Linha Elétrica do Parque Eólico de Aranhas à Subestação Coletora de Concavada, a 220 kV

Abril 2026

Este procedimento de verificação da conformidade ambiental do projeto de execução teve início a 27 de fevereiro de 2026, data em que se considerou estarem reunidos todos os elementos necessários à correta instrução do processo.

Figura 2. Extrato da Planta da Reserva Agrícola Nacional.
(Fonte: Sítio da internet do Município da Chamusca)

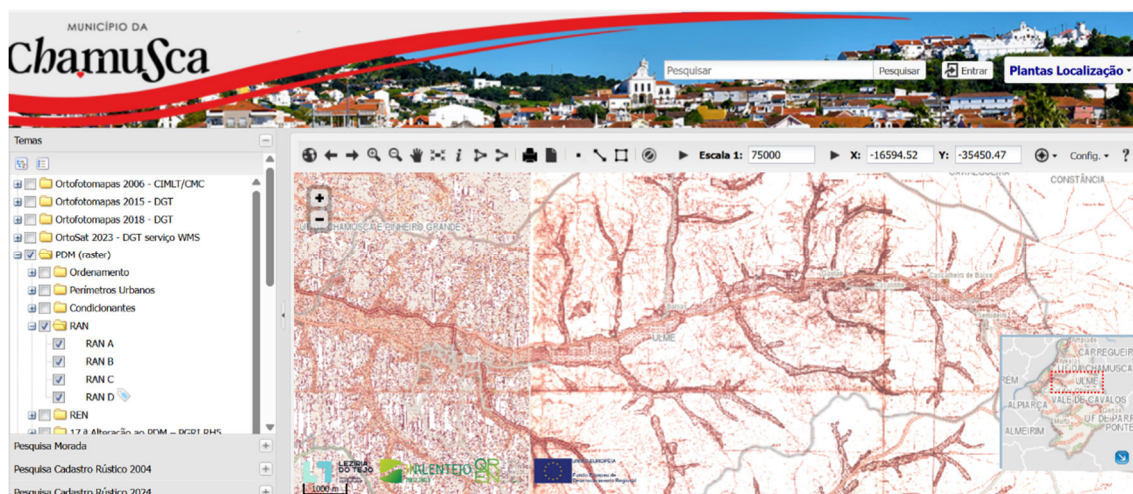
Verificou-se que a delimitação das manchas de solos da RAN, para o concelho da Chamusca não se encontra correta, principalmente na zona de Ulme (Figura 2), pelo que a mesma deverá ser corrigida e corrigido o RECAPE em conformidade.

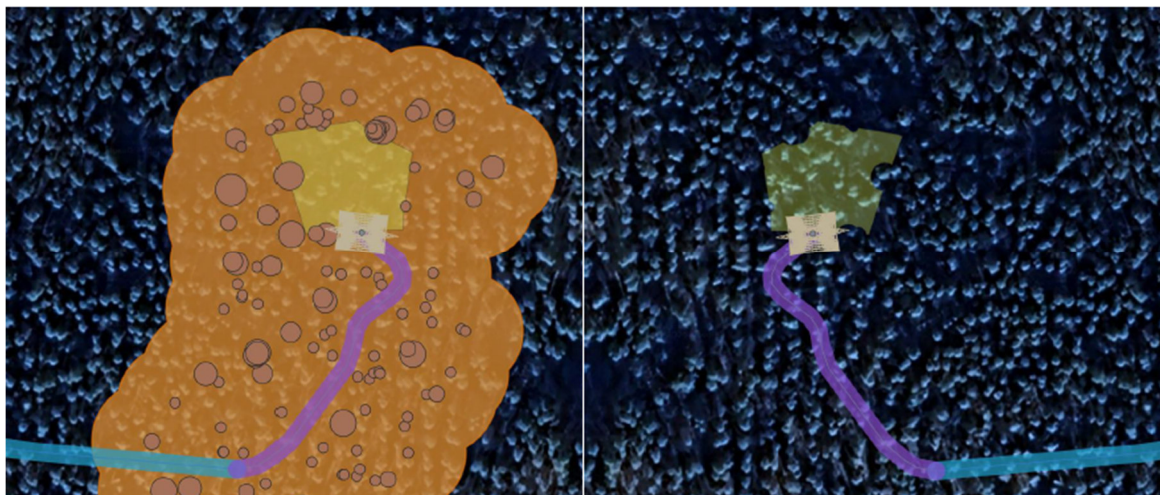
Verifica-se também que alguns apoios, apesar de serem propostos para áreas menos densas dos povoamentos de sobreiro/azinheira, e onde a sua colocação irá apenas causar afetação indireta, da observação da envolvente fica-se com a dúvida se não haveria a possibilidade de reposicionamento destes apoios a poucos metros de distância para zonas exteriores às áreas de povoamento de sobreiro/azinheira. A título de exemplo: o apoio P105 encontra-se numa zona menos densa da mancha de povoamento; no entanto, da observação da envolvente parece-nos que se o apoio fosse deslocado

poucos metros mais para norte, deixaria de apresentar afetação do povoamento e ficaria numa área praticamente desprovida de elementos arbóreos (Figura 4).
